島根原子力発電所第2号機 審査資料

NS2-他-067改01

島根原子力発電所第2号機

工事計画認可申請（補正）に係る論点整理について

図2 吸入口の位置変更前後の構造・外観

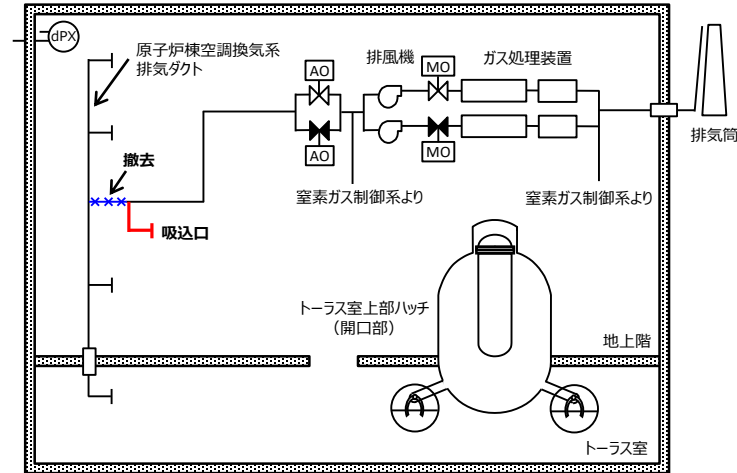
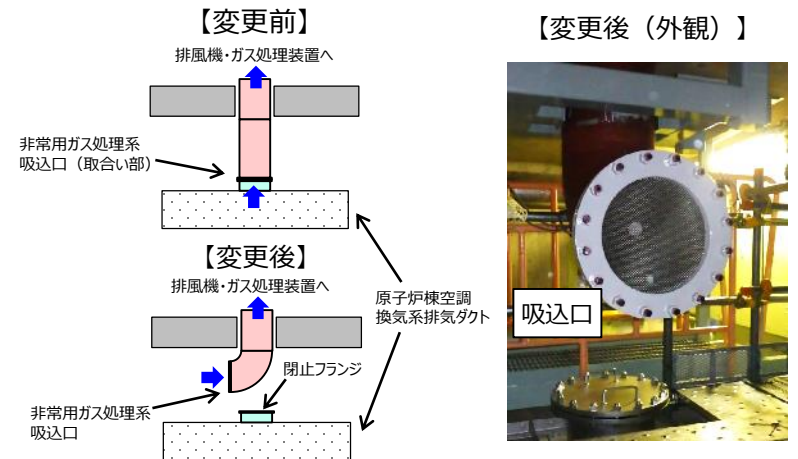
非常用ガス処理系吸入口は、原子炉建物原子炉棟2階（周回通路）にある原子炉棟空調換気系排気ダクトに接続していたが、当該ダクトから切り離し、原子炉建物原子炉棟2階（周回通路）天井付近から直接吸引する構成に変更する。

従来	空気の流れを適切に保ち、原子炉建物原子炉棟内の汚染拡大を防止する観点から、原子炉棟空調換気系排気ダクトに接続し、原子炉建物原子炉棟全体から吸引する構成
----	---

変更後	重大事故等時にトーラス室が100℃以上の高温となった場合に、内部流体温度が非常用ガス処理系の設計温度66℃を超過する可能性があるため、吸入口を排気ダクトから切り離し、トーラス室の高温の空気を直接吸引しない構成
-----	--

- 吸入口の位置変更により、原子炉建物原子炉棟内の負圧維持機能へ影響がないことを、以下のとおり確認している。
 - 地上階の空気は周回通路や大物搬入口を經由し、地下階の空気は原子炉棟空調換気系排気ダクト（地下階）の流路面積より大きい開口面積であるトラス室上部ハッチを經由することにより、これまでと同様、原子炉建物原子炉棟全体から空気を吸引することが可能である。
 - 排風機までの吸込み配管の長さ・ルートの大きな変更はなく、非常用ガス処理系排風機の容量に影響を与えない。
- なお、非常用ガス処理系起動による負圧達成時間について、机上評価では起動後約250秒と評価しているのに対して、実機においては、吸入口の位置変更によらず約5分であり、影響がないことを確認している。

- 原子炉建物原子炉棟内の空気を吸入口から吸引したのち、排風機、ガス処理装置フィルタ及び排気管を經由し放出する系統構成の変更はないため、放出放射能の低減機能に影響を与えることはない。

図1 原子炉ウェルからの水素流出

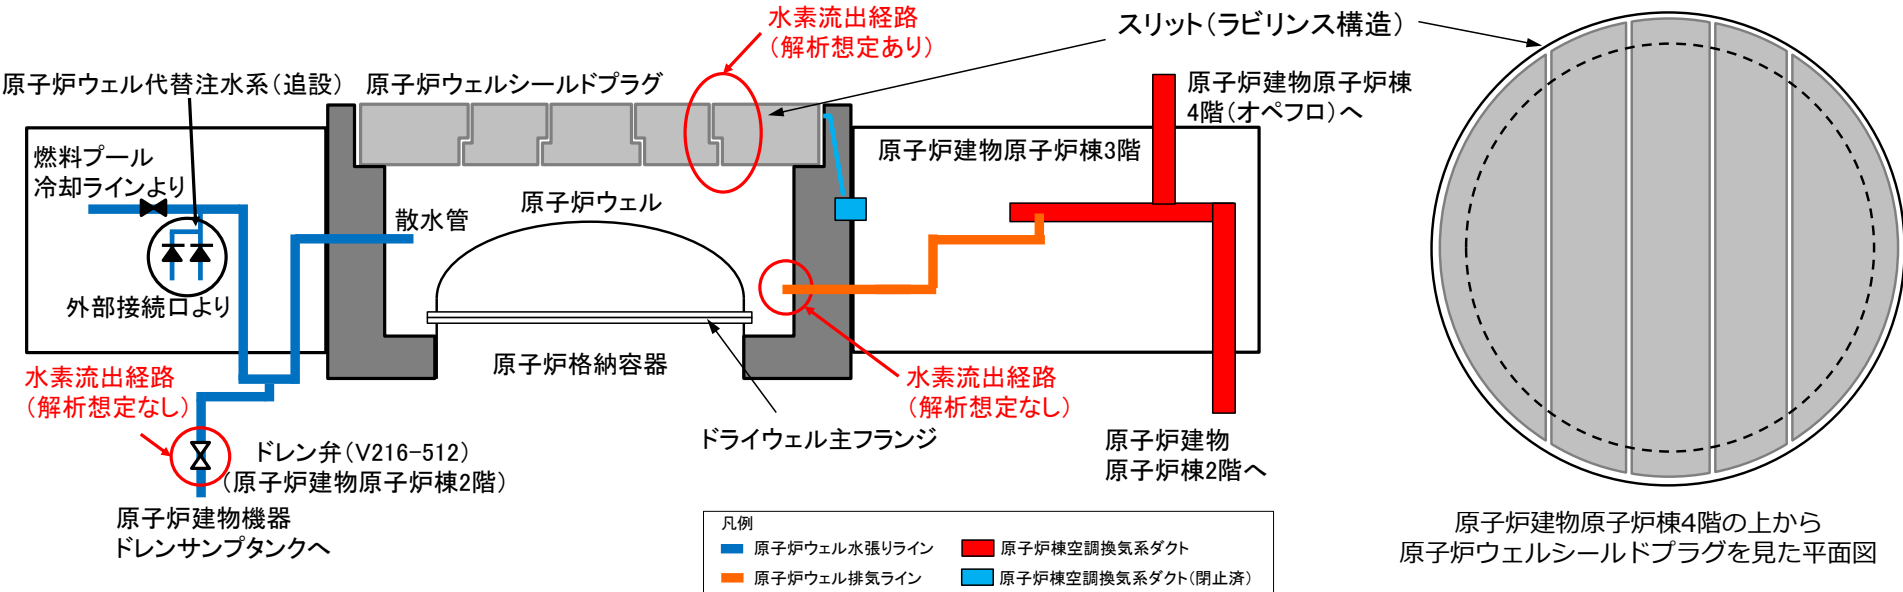
- GOTHICコードを用いた水素濃度解析では、ドライウェル主フランジから漏えいする水素ガスは原子炉ウェルシールドプラグの隙間を通して原子炉建物原子炉棟4階に流出する条件で解析を実施しているが、原子炉ウェル排気ライン及び原子炉ウェル水張りラインのドレン弁（V216-512）を通じて原子炉建物原子炉棟4階以外に水素ガスが流出する可能性が考えられることから、次頁に示す対策を実施する。また、その影響について検討する。

図2 対策イメージ

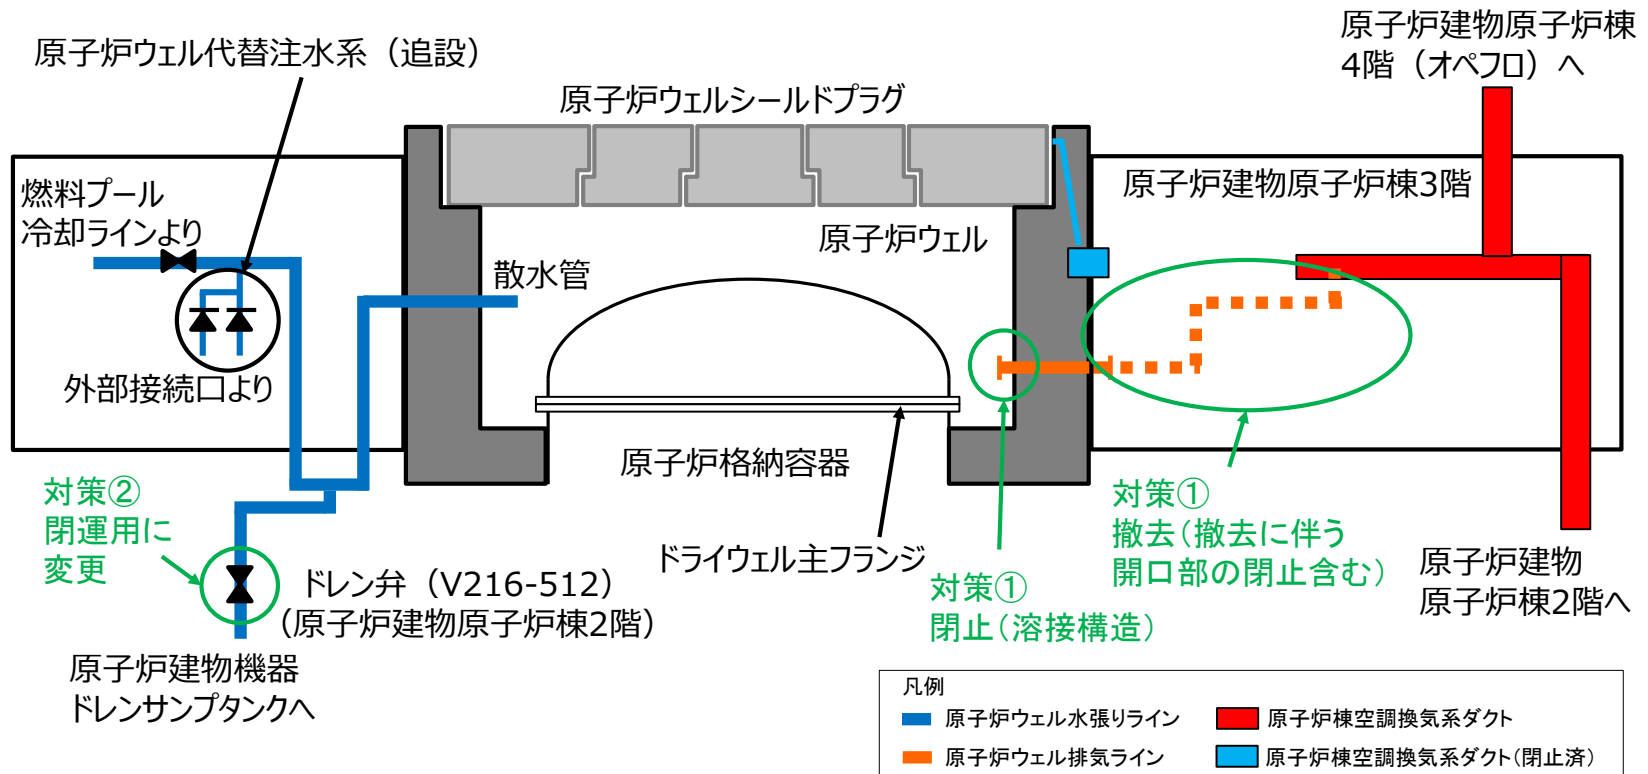
- 原子炉ウェル内側の吸込口を閉止（溶接構造）するとともに、原子炉ウェル外側については、原子炉ウェル外側から原子炉棟空調換気系ダクトまでのラインを撤去し、開口部については閉止する。

- ドレン弁（V216-512）の通常運転時の運用を「開」運用から「閉」運用に変更する。

- 原子炉ウェル排気ラインは、通常運転時のドライウェル主フランジからの万一のリークを考慮し、原子炉ウェル内を負圧に保つことを目的に設置しているものであるが、原子炉ウェル排気ラインを閉止しても、ドライウェル主フランジから漏えいしたガスは原子炉ウェル内に溜まることなく、4階に排出された後、原子炉棟空調換気系を通過して適切に処理されることを確認している。
- また、原子炉ウェル排気ラインの排気風量は、原子炉建物原子炉棟全体及び4階の排気風量に対し、ごく僅かであり、当該ラインを閉止したとしても空調バランスへの影響はほとんど無いと考えられるため、当該ラインの吸込口閉止による悪影響はない。

- ドレン弁（V216-512）は、万一、燃料プール冷却ラインとの隔離弁からシートパスした場合に原子炉ウェルへ漏えい水が流入しないよう「開」運用としていた。これを「閉」運用に変更しても、定期的にドレン弁を「開」することにより、燃料プール冷却ラインとの隔離弁からのシートパスの監視及びドレンの排出が可能であることから、「閉」運用による悪影響はない。
- また、新設した原子炉ウェル代替注水系により原子炉ウェルに注水する際には当該ドレン弁（V216-512）の「閉」操作が必要であったことから、運用性も向上する。

図1 雰囲気ガス濃度変動に伴う使用計測範囲イメージ

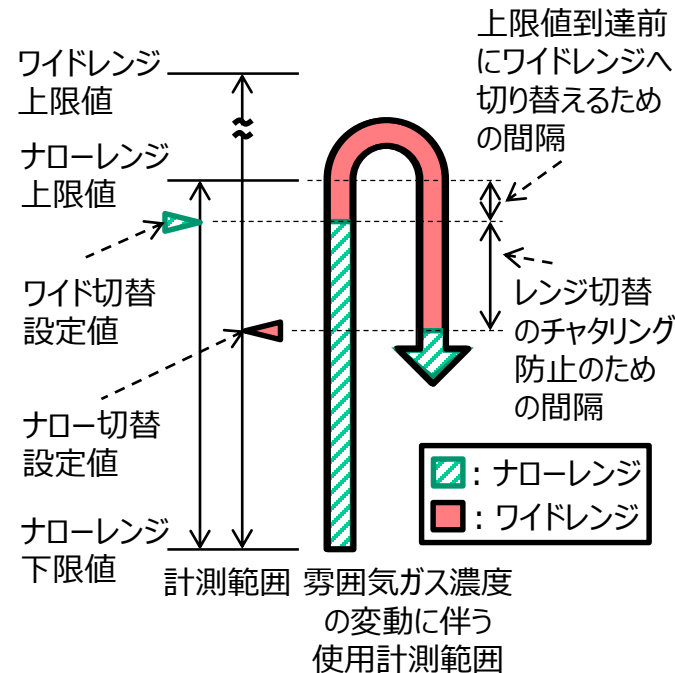
- 格納容器バント判断や可燃限界付近の適切な監視能力を確保するため、格納容器酸素濃度（B系）のナローレンジを0～5vol%から0～10vol%、格納容器水素濃度（B系）のナローレンジを0～5vol%から0～20vol%へ変更する。
- 格納容器バント判断基準である酸素濃度4.4vol%及び可燃限界である水素濃度4.0vol%前後を既存設備の設計を変更せずにナローレンジ0～5vol%で計測する計画であったが、ナローレンジの計測範囲上限付近では既に自動でワイドレンジに切り替わっており、上記濃度をワイドレンジで計測する可能性を排除できないことが判明した。
- ワイドレンジは、ナローレンジに比べて計器誤差が大きく格納容器バント判断や可燃限界付近の監視に適していないため、レンジの自動切り替えを考慮しても確実にナローレンジで計測可能となる以下の計測範囲に変更する。
- なお、格納容器酸素濃度（A系）及び格納容器水素濃度（A系）についても同様に計測範囲を変更する。

図1 第4 保管エリアにおける可搬型設備の配置

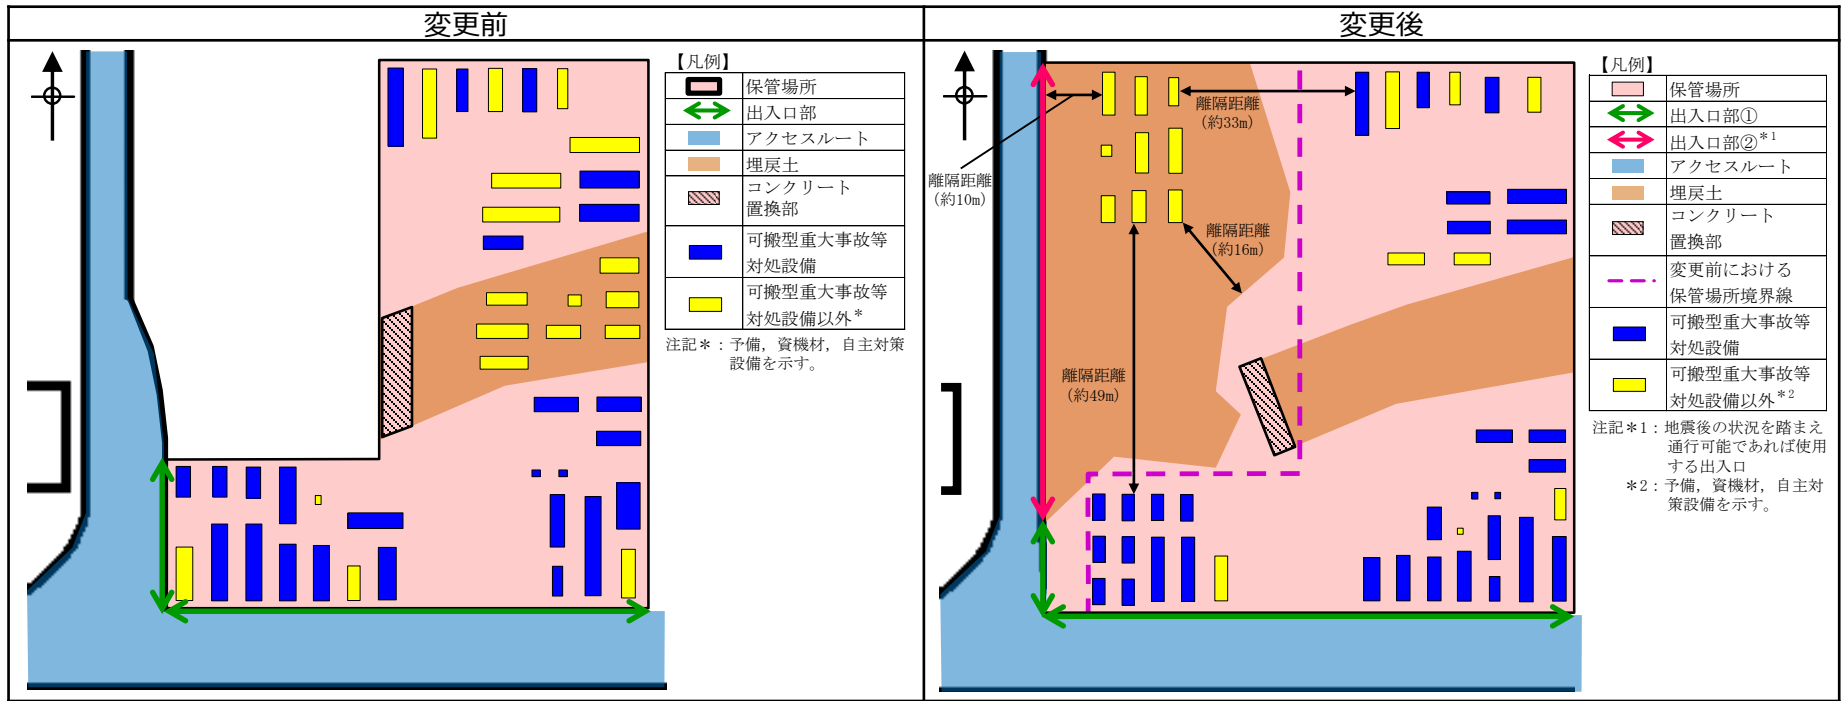
- 変更前の第4 保管エリアにおいて、埋戻土上に配置する予備及び自主対策設備が可搬型重大事故等対処設備に近接していることから、離隔距離の更なる裕度確保を目的に、第4 保管エリアの拡張を行い、当該拡張部に一部の予備及び自主対策設備を配置することとした。
 なお、拡張部は埋戻土であるが、可搬型重大事故等対処設備、アクセスルート、岩盤部に対して十分な離隔距離の確保が可能であることから、重大事故等対応の作業成立性に影響はない。
- 作業成立性上期待している可搬型重大事故等対処設備は変更前後共に全て岩盤上に配置していることから、重大事故等対応の作業成立性に影響はない。

図1 放射性物質吸着材による海洋への放射性物質の拡散抑制 設置位置図

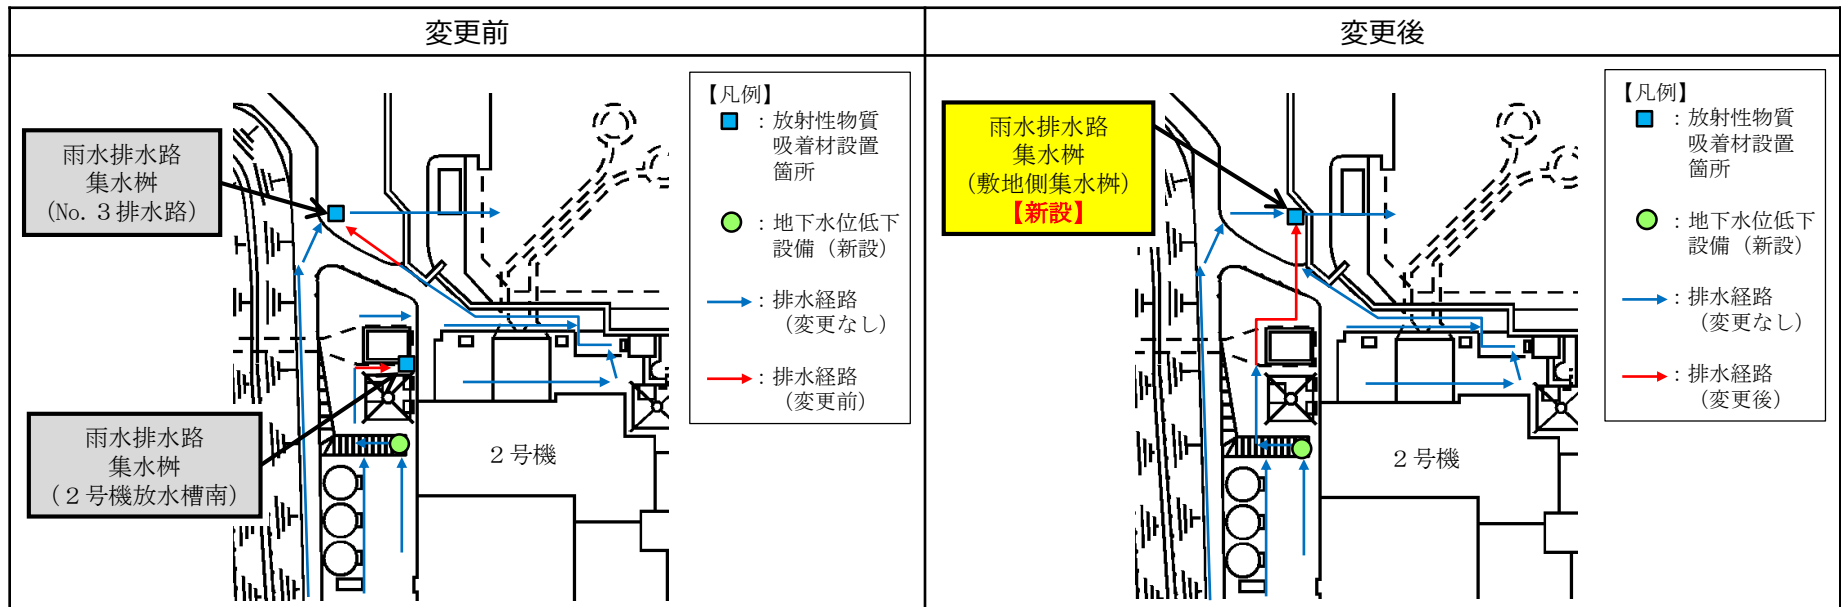
- ▶ 地下水位低下設備において、汲み上げた地下水を確実に海に排水するために排水経路を変更すること、並びに図1に示す現状の雨水排水路集水枡2箇所（No. 3排水路、2号機放水槽南）の下流側に雨水排水路集水枡を追設することから、現状の放射性物質吸着材の設置箇所のうち雨水排水路集水枡2箇所を1箇所（敷地側集水枡）に集約する。
- ▶ 放射性物質吸着材の設置箇所変更に伴い、設置容量減少及び設置作業時間短縮となることから、放射性物質の吸着材の設置完了をもって実施する「大型送水ポンプ車及び放水砲による大気への放射性物質の拡散抑制」の放水開始作業に影響はない。
